## **VD BAŠKA – PŘEVEDENÍ EXTRÉMních POVODNÍ, STAVBA Č. 4142, DPS**

### **PROJEDNÁNÍ KONCEPTU 5. 10. 2022**

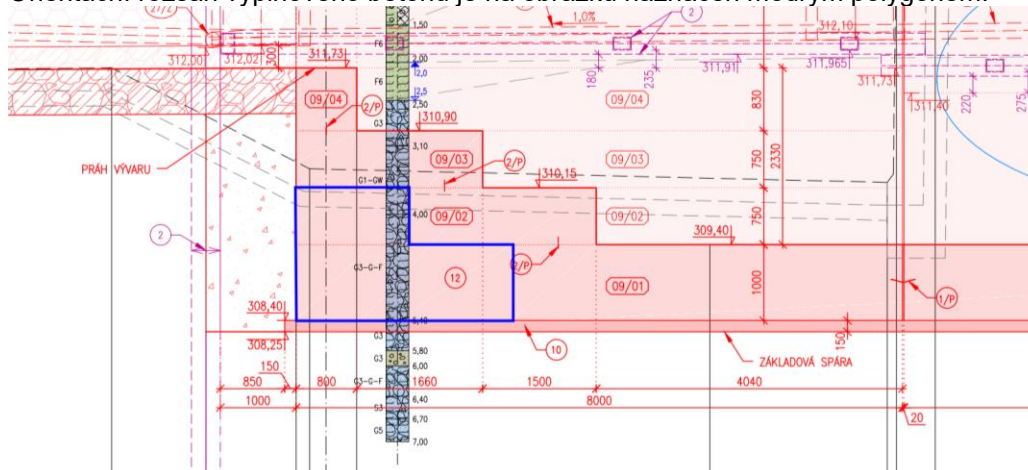
- Část ŽB konstrukce zazubení na prahu vývaru bude nahrazena výplňovým betonem - bloky

vybouraného betonu z demolice věže spodní výpusti s prolitím betonem  
Orientační rozsah výplňového betonu je na obrázku naznačen modrým polygonem:
